CONCEPTO TECNICO No. CT- 4071 de 2004

**Revisión de Estudio Particular de Amenaza y Riesgo
por Fenómenos de Remoción en Masa**

ENTIDAD SOLICITANTE:	Dr. Jaime Rodríguez Azuero Curador Urbano No. 1
LOCALIDAD:	San Cristobal
BARRIO:	Santa Rita Sur Oriental
PROYECTO:	URBANIZACIÓN NUEVA ROMA ORIENTAL
DIRECCIÓN:	Carrera 4B Este ente calles 50 a 52 Bis Sur. aprox.
UPZ:	51 Los Libertadores
ÁREA (Ha):	2.5 a 12.4 Ha (?)
TIPO DE RIESGO:	Remoción en masa.
EJECUTOR ESTUDIO:	Leonidas Robledo Sánchez.
FECHA DE EMISION:	Noviembre 26 de 2004

Figura 1 Localización del Proyecto Nueva Roma Oriental

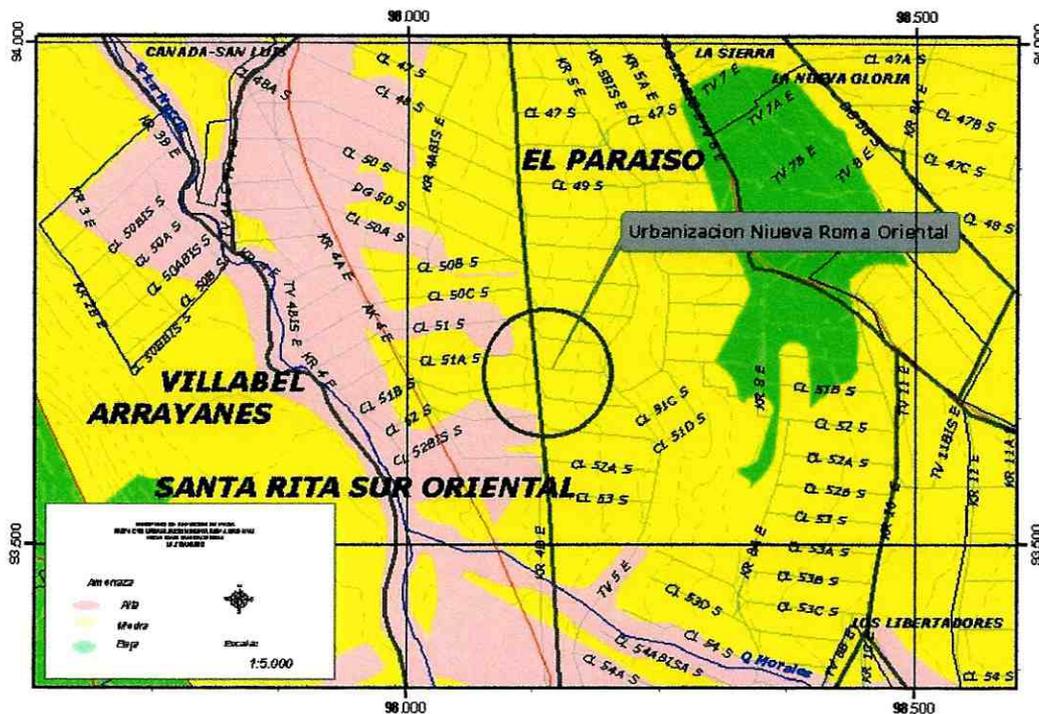
- a. Se trata de un desarrollo de vivienda de interés social, al parecer con soluciones tipo casas de vivienda unifamiliar. No se indica sin embargo, ni el número de pisos de cada unidad, ni la naturaleza del sistema estructural que se empleará.
- b. Se indica igualmente en el resumen incluido en la parte inicial del documento que se trata de un terreno de pendientes moderadas a bajas (5 a 10%), sin embargo al verificar esta situación con la información topográfica suministrada la pendiente promedio es del orden de 16 %, con sectores que alcanzan hasta el 23 %.
- c. Aunque el área total de la urbanización es del orden de 12.4 ha, todo parece indicar que se estaría solicitando la aprobación del licenciamiento para una etapa cuya afectación es del orden de 2.5 ha, lo que al parecer constituye su segunda fase de ejecución (Figura 1).
